Modulo per la presentazione delle osservazioni per i piani/programmi/progetti sottoposti a procedimenti di valutazione ambientale di competenza statale

ID: Codice procedura (ID_VIP/ID_MATTM): 12691

“Progetto di un impianto eolico denominato “Pitigliano” ubicato nei comuni di Pitigliano (GR) e Sorano (GR) costituito da 20 (venti) aerogeneratori di potenza nominale 7,0 MW per un totale di 140,0 MW con relative opere connesse ed infrastrutture indispensabili”

TESTO DELLE OSSERVAZIONI

Immagine 1. Vincoli ex art. 136 del CBC dal PIT della Regione Toscana e zona approssimativa dove è progettato l'impianto industriale.

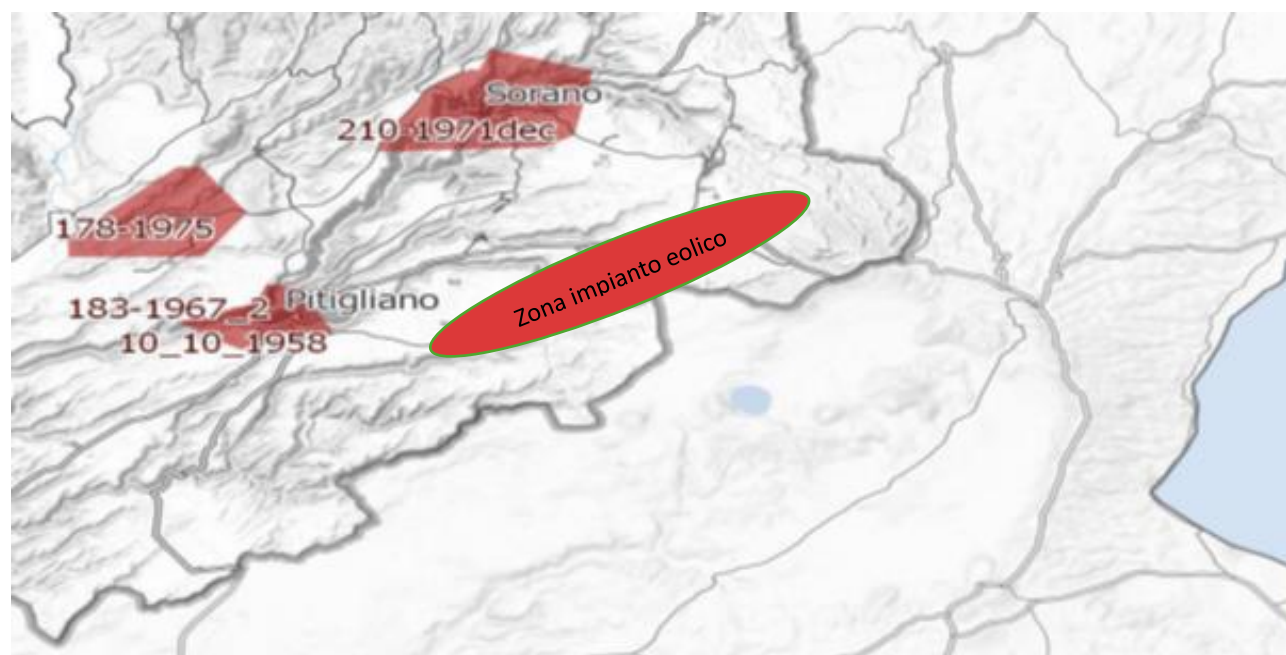
Al contrario si evidenzia che l'impianto eolico industriale citato non solo ricadrebbe con tutti e 20 gli aerogeneratori all'interno delle fasce di rispetto di 3 km di due vincoli paesaggistici di notevole interesse pubblico esistenti nella Regione Lazio e con una parte di essi nel vincolo paesaggistico del Centro abitato di Sorano (GR) quindi in aree non idonee all'installazione di impianti di energia rinnovabile. Addirittura, alcuni aerogeneratori sarebbero ubicati a poche centinaia di metri dai perimetri dei due vincoli paesaggistici laziali ex art 136 del CBC.

Inoltre, come sostiene la Proponente parte dell'impianto si verrebbe a trovare a 3,5 km dal centro abitato di Sorano. Infatti, tre degli aerogeneratori WTG 08, 09, 10 sono addirittura all'interno delle fasce di rispetto dei 3 km del suo vincolo paesaggistico di notevole interesse pubblico ex art 136 del CBC. Si evidenzia che così si crea

un'ulteriore incompatibilità con la tutela del Paesaggio.

Immagine 3. Cumulo di una parte di impianti eolici, fotovoltaici e geotermici industriali in progettazione ed esistenti intorno all’eolico industriale “Pitigliano”.

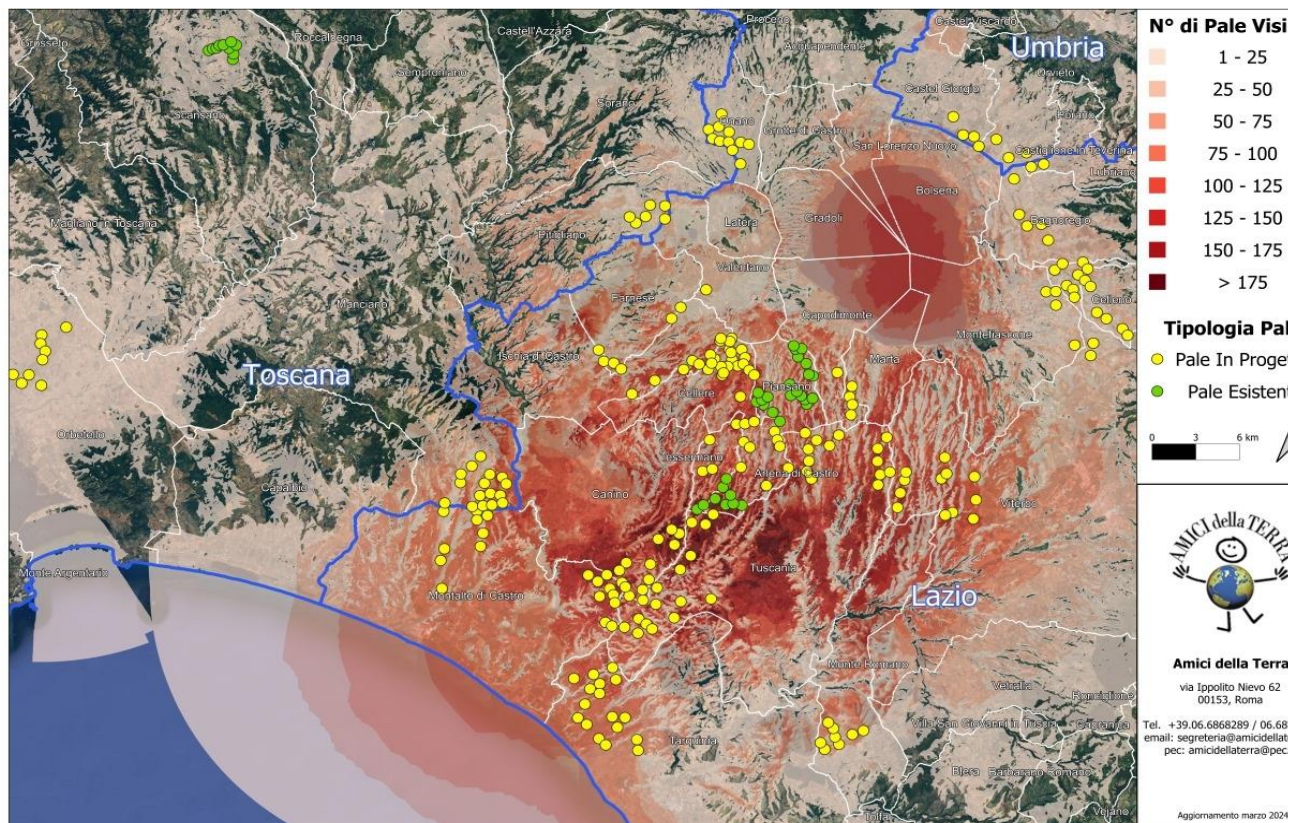
Beni Culturali “*Ambito paesaggistico, geologico e geomorfologico dell’orlo della caldera di Latera ...*” Non vengono nemmeno citati gli impianti eolici in progetto al MASE, il “Rempillo” (6 aerogeneratori) e un altro in verifica amministrativa di 14 aerogeneratori e 72, 6 MW. Ad oggi nei territori di Pitigliano, Sorano e in quello limitrofo potenzialmente potrebbero essere insediati 40 aerogeneratori alti 200 metri e larghi 170. Ma la proponente non cita neanche altri impianti che creerebbero il cumulo e quindi maggiore impatto. Infatti, sul territorio della “Città del Tufo” (Sorano e Pitigliano) impatterebbero anche l’impianto eolico “Montarzo” di Onano con 13 aerogeneratori con le dimensioni ricordate, l’altro eolico industriale nel territorio di Valentano con sette aerogeneratori (stesse dimensioni), gli impianti di Farnese con un minieolico di 3 Torri alte 60 metri già installate in località Poggio del Crognolo e l’impianto eolico industriale “Vallerosa” (7 aerogeneratori alti 200 metri e larghi 158 metri) in procedura VIA presso la Regione Lazio. Inoltre, altri impianti del minieolico già presenti a Valentano, Cellere e Piansano e due progetti eolici industriali con le stesse dimensioni (200 m x 170 m) nel Comune di Ischia di Castro. La valutazione del cumulo non prende neanche in considerazione gli impianti industriali di fotovoltaico e agrivoltaico in progetto a Farnese, Valentano, Ischia di Castro, Cellere. L’impianto geotermico in procedura Via al MASE, progettato nella Caldera di Latera. Quindi è stata effettuata una valutazione del potenziale impatto cumulativo non veritiera a dispetto di quanto affermato dalla proponente che sostiene di aver preso in considerazione uno spazio di 10 km intorno al suo impianto per gli impatti che si creerebbero.

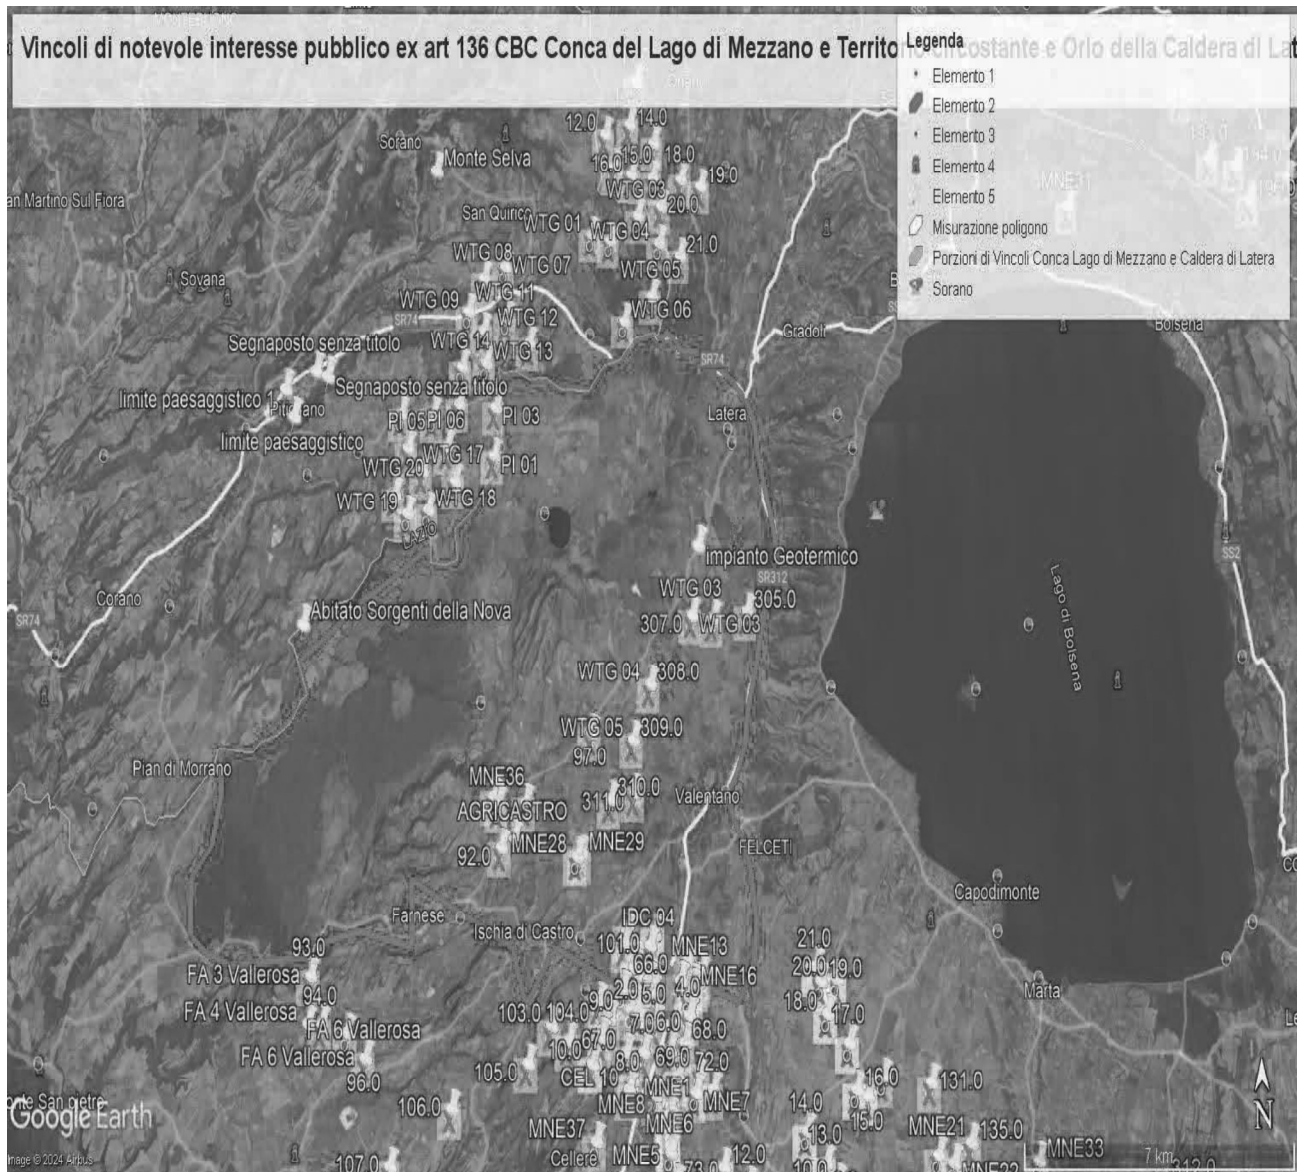
ma nelle sue immediate vicinanze (a soli 100 metri i primi due aerogeneratori) oltre ad impattare sul territorio e sulle economie di cinque Comuni del Lazio (Farnese, Onano, Latera, Valentano, Grotte di Castro e Gradoli) si trova nelle fasce di rispetto dei Beni di notevole interesse pubblico come si è evidenziate nelle Osservazioni precedenti e crea degli impatti negativi anche sui beni naturalistici come verrà dettagliato nell'Osservazione relativa alla Vinca. Inoltre, andrebbe a sommarsi al già enorme cumulo di impianti eolici e fotovoltaici e geotermici che creano una elevata criticità ambientale nella provincia di Viterbo e interferiscono anche con il territorio toscano come si può vedere dalle varie immagini dell'Allegato n. 1.

IMMAGINE n. 2 Impianto eolico industriale “Pitigliano” e distanze aerogeneratori dai Vincoli della Conca del Lago di Mezzano...

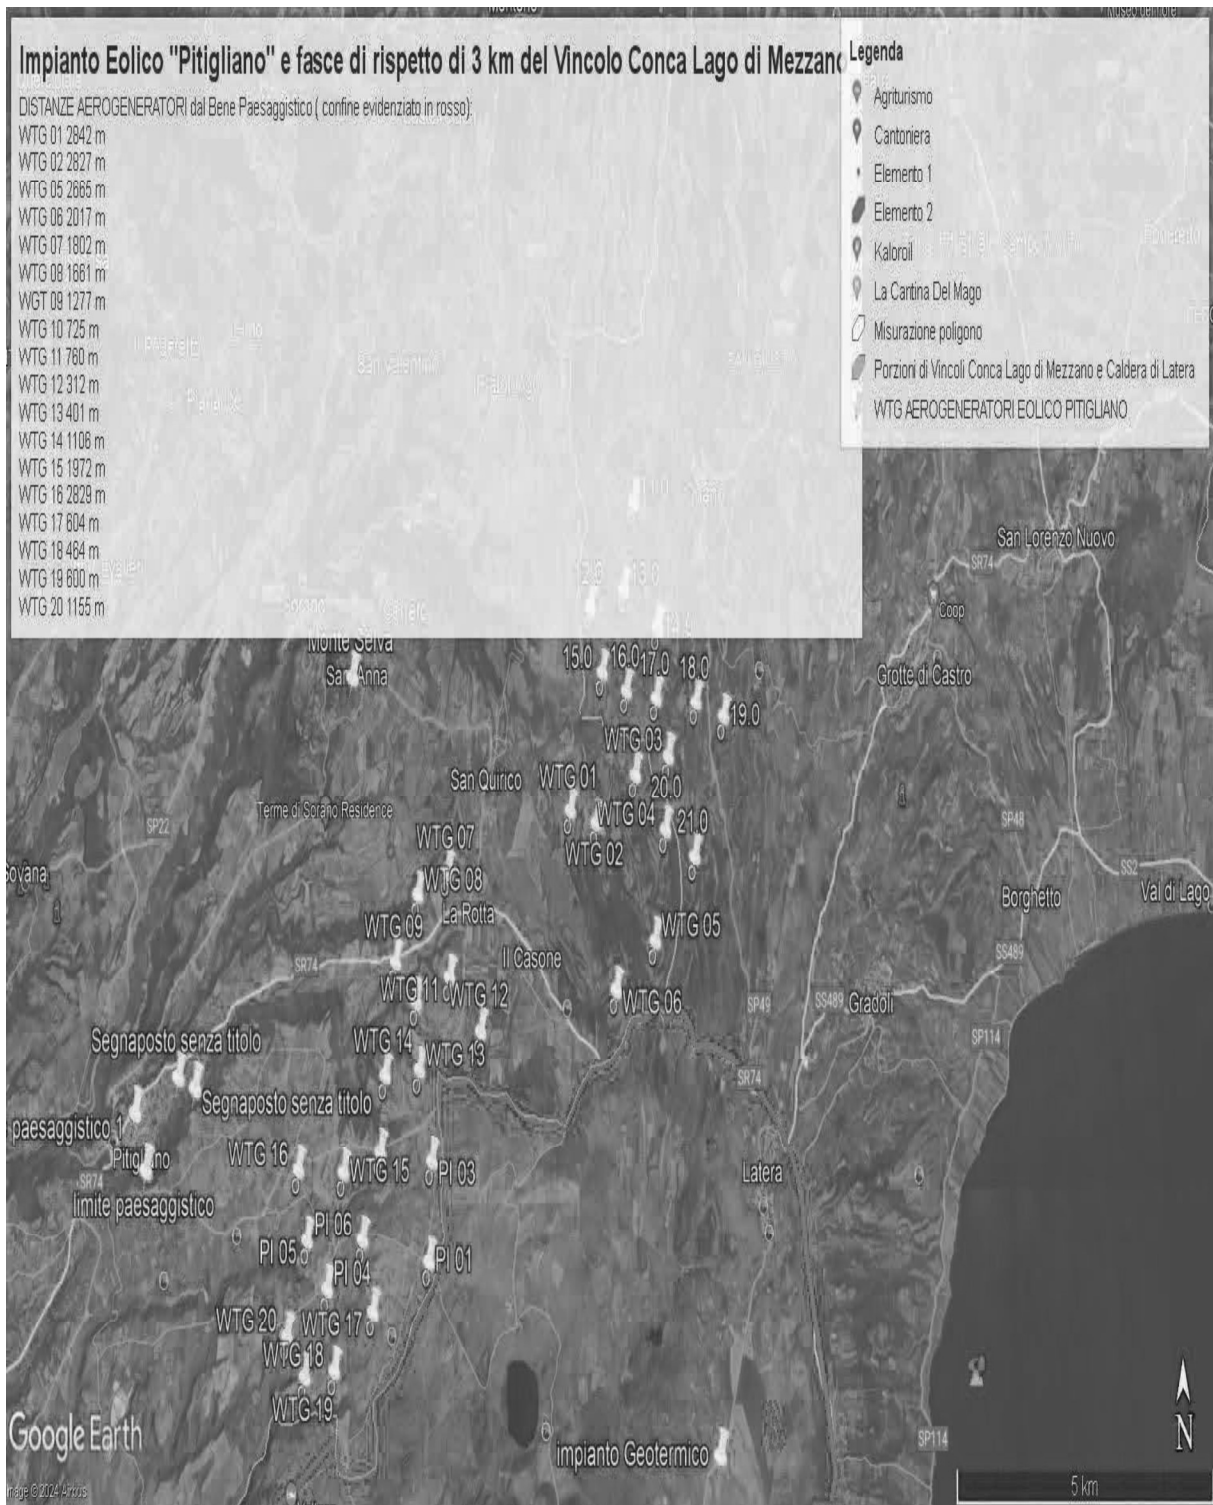
Come è illustrato nell'immagine si ribadisce che l'impianto industriale "Pitigliano" ricade completamente all'interno delle fasce di rispetto dei due vincoli di notevole

interesse pubblico e lambisce quelle di un terzo vincolo e quindi come affermato dal Consiglio di Stato nelle sentenze citate, l'impianto è insediato in area non idonea ai sensi dell'art. 20 comma 8 lettera c quater del D.Lgs. n. 199/2021 e ss.mm.ii al contrario di quanto sostiene la proponente.

IMMAGINE n. 3 Impianto eolico industriale "Pitigliano" e distanze aerogeneratori dai Vincolo "Orlo della Caldera di Latera.

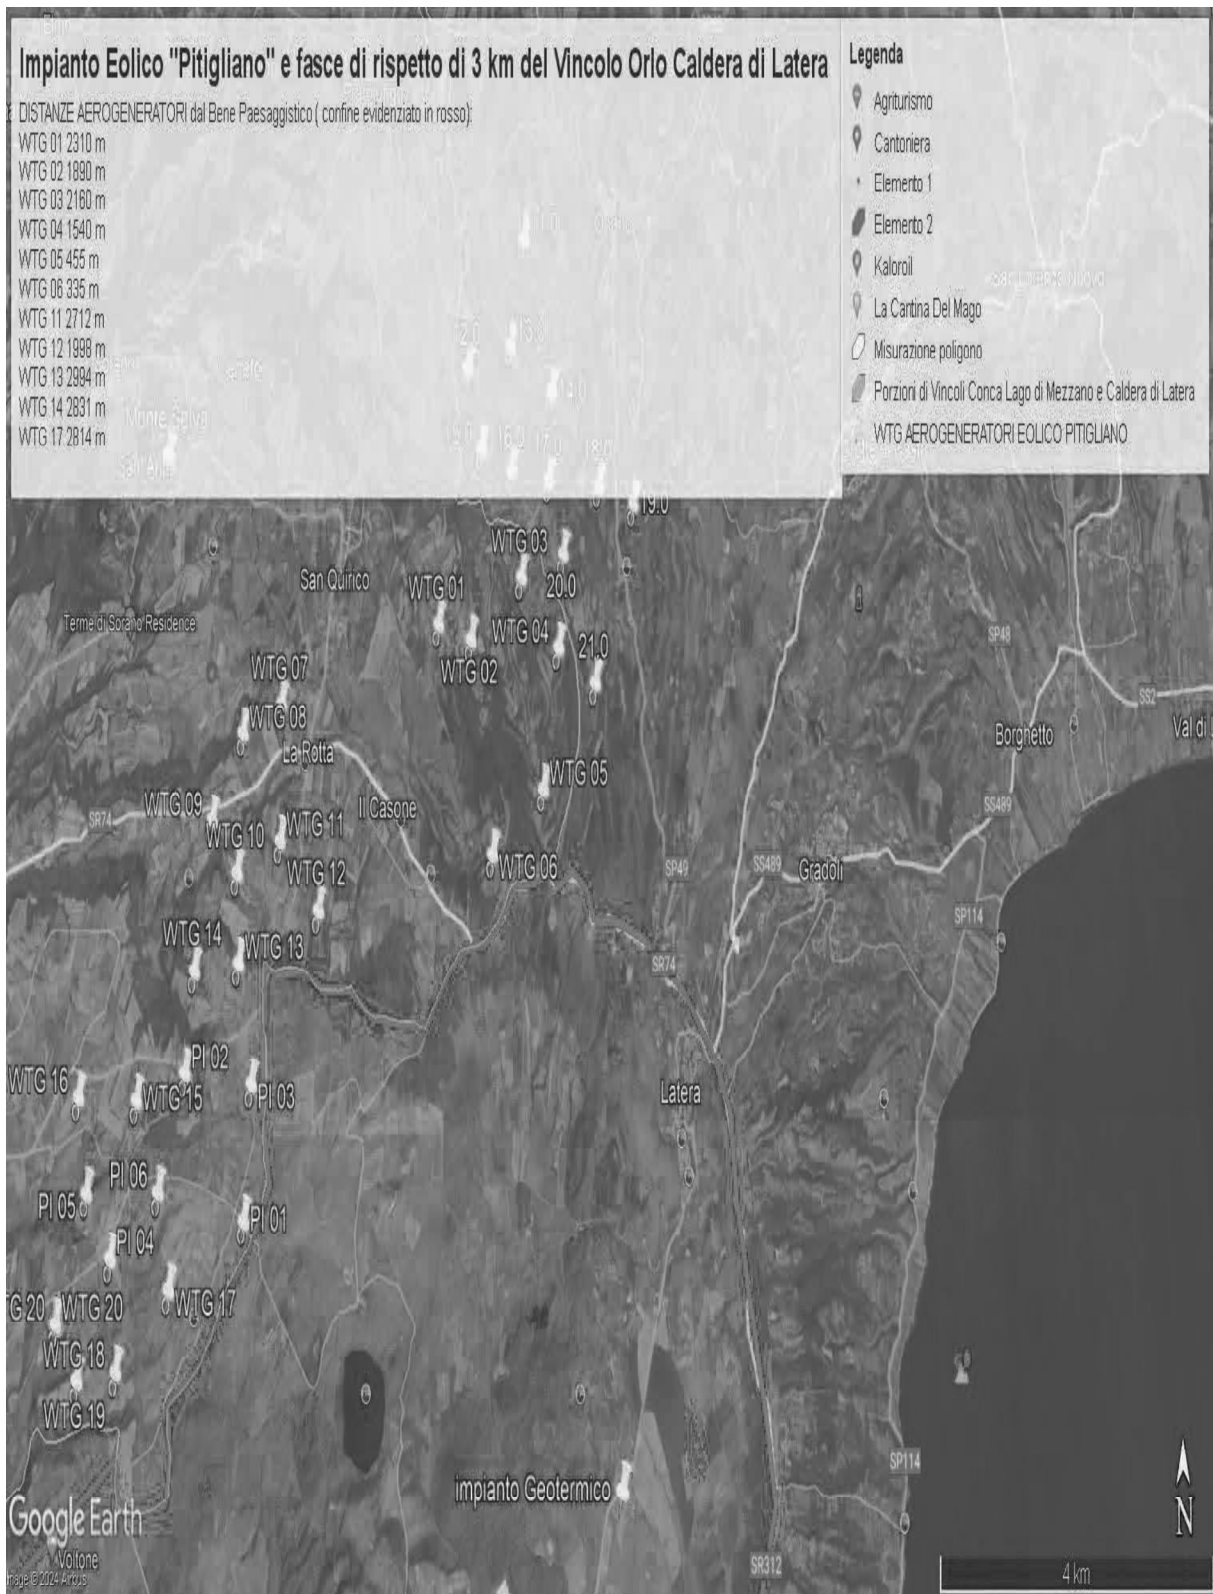
Concludendo, si evidenzia ancora che la proponente non effettuando la procedura prevista dalla Parte III delle Linee Guida nazionali ha ignorato un vincolo paesaggistico di notevole interesse pubblico istituito con un provvedimento del Segretariato regionale del Ministero della Cultura per il Lazio che ha emanato il Decreto di dichiarazione di notevole interesse pubblico n. 22 del 15.02.2024 ai sensi e per gli effetti dell'art. 136, co. 1, lett. c) e d) del decreto legislativo 22 gennaio 2004, n. 42, "Ambito paesaggistico, geologico e geomorfologico dell'orlo della caldera di

Si ricorda inoltre che il Vincolo dell'Orlo della Caldera di Latera ha unito insieme i due vincoli enunciati e già esistenti della Conca del Lago di Bolsena (D.M. 24.10.1960 e D.M. 22.05.1985) e la Conca del lago di Mezzano e territorio circostante (DM 22.05.1976 "Conca del Lago di Mezzano e territorio circostante" e DM 22.05.1984 "Selva del Lamone") testimoniando, se ce ne fosse stato ancora bisogno, il notevole pregio paesaggistico di tutta l'area. Pregio paesaggistico arricchito dal valore naturalistico della confinante Riserva Naturale regionale "Selva del Lamone" con la sua Area Contigua e i vari siti Natura 2000 e le due aree di importanza internazionale per gli uccelli, IBA 099 Lago di Bolsena e la 012 Selva del Lamone. Inoltre, si segnala anche l'impatto sulle tradizioni agroalimentari con la zona DOC vino bianco di Pitigliano, del Pecorino Toscano DOP, dell'olio extravergine di oliva DOP Canino, la Lenticchia di Onano, il vino "Aleatico" e il fagiolo del Purgatorio di Gradoli e altri pregiati prodotti tipici locali del Biodistretto del Lago di Bolsena che comprende anche i Comuni laziali interessati dall'impianto industriale.

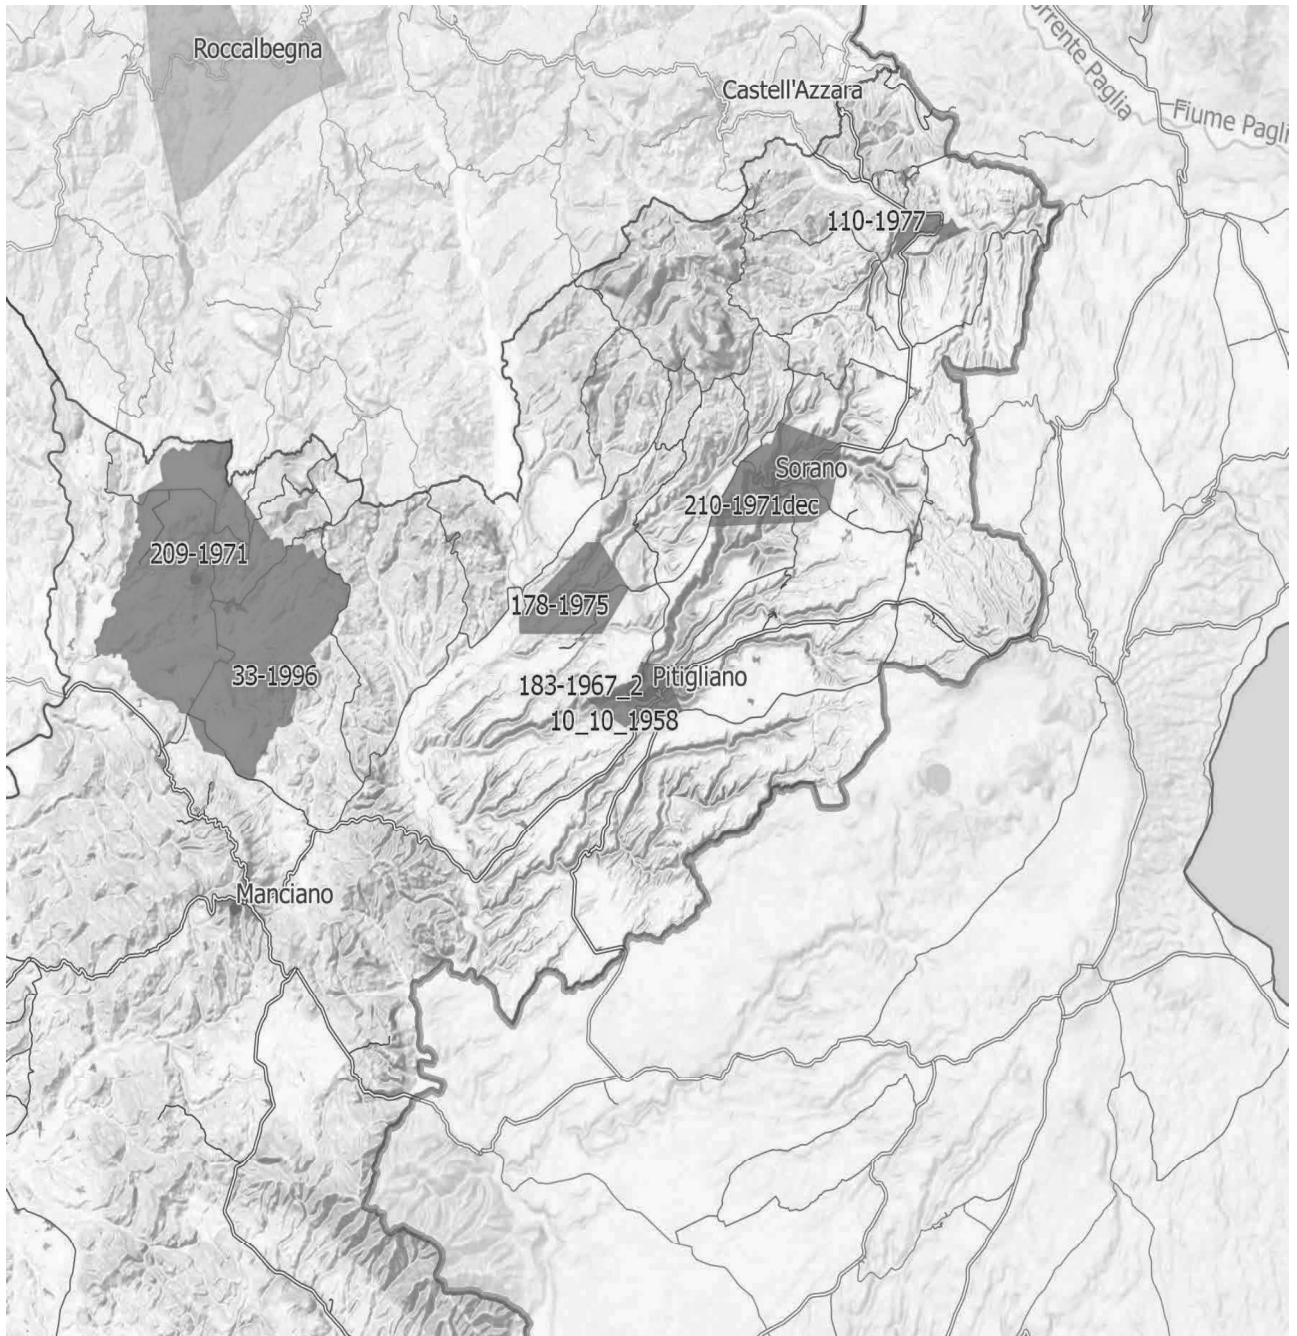
esistenti. Questa possibilità di estensione delle fasce di rispetto fino a 7 km per i Beni del CBC da parte delle Regioni diventa particolarmente probabile per il Centro Storico di Pitigliano famoso nel mondo come dimostra anche il prestigioso riconoscimento insieme a Sovana e Sorano nell'elenco dei siti del World Monuments Found (WMF) prestigiosa istituzione con sede a New York che svolge un ruolo complementare a quello dell'Unesco. La stessa considerazione per il Centro storico di Pitigliano ovviamente vale sia per Sorano che per Sovana.
